**LICITACIÓN PÚBLICA SG-768 RGL1167-CI-PROY 003-  
OB-003**

**"DISEÑO, SUMINISTRO, INSTALACIÓN Y PUESTA EN  
MARCHA DEL NUEVO SISTEMA DE CONTROL DE  
PRODUCCIÓN Y DEL NUEVO CENTRO DE CONTROL DE  
SALTO GRANDE"**

**CIRCULAR N° 15**

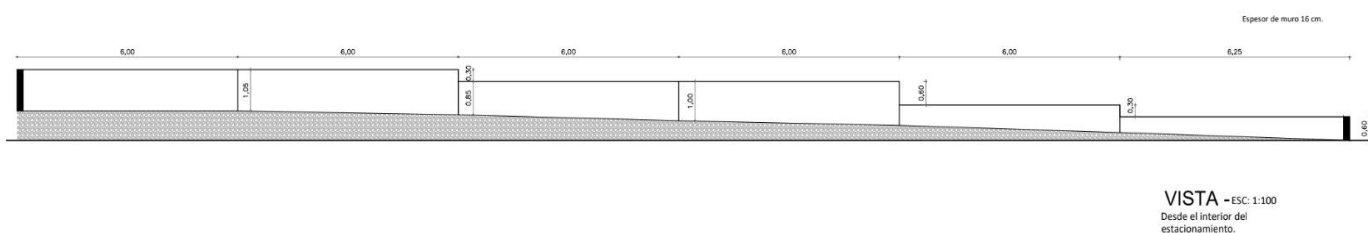
Se solicita información sobre el muro de contención a demoler en el estacionamiento existente del edificio NEMD, metros lineales de muro a demoler, altura y espesor del mismo.

Se aclara que el muro de contención del estacionamiento es de unos 16 cm de espesor, con una longitud total aproximada de 36,25m y una altura que arranca en 0,60 m respecto al nivel del suelo, subiendo en forma escalonada a una altura máxima de 1,05m, tal como se muestra en la siguiente imagen:
